改善箇所説明図

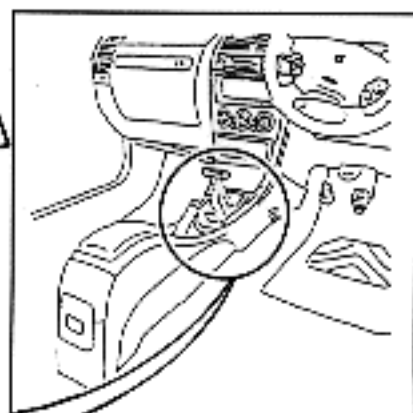
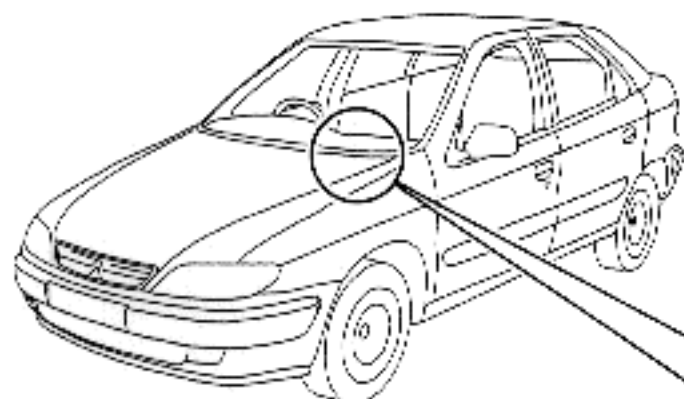
不具合発生箇所

車室内にあるエアバックコントロール装置にセンタコンソール及び防音材が干渉しているため、当該エアバックコントロール装置内の衝撃波センサーに影響を及ぼすものがあり、衝突時のエアバックが展開するまでの時間が設計上の所要の時間より遅くなるおそれがある。

全車両点検し、当該エアバックコントロール装置とセンタコンソール及び防音材との干渉をなくすため、センタコンソール及び防音材の一部を削除する。

注:  部は削除部分を示す。
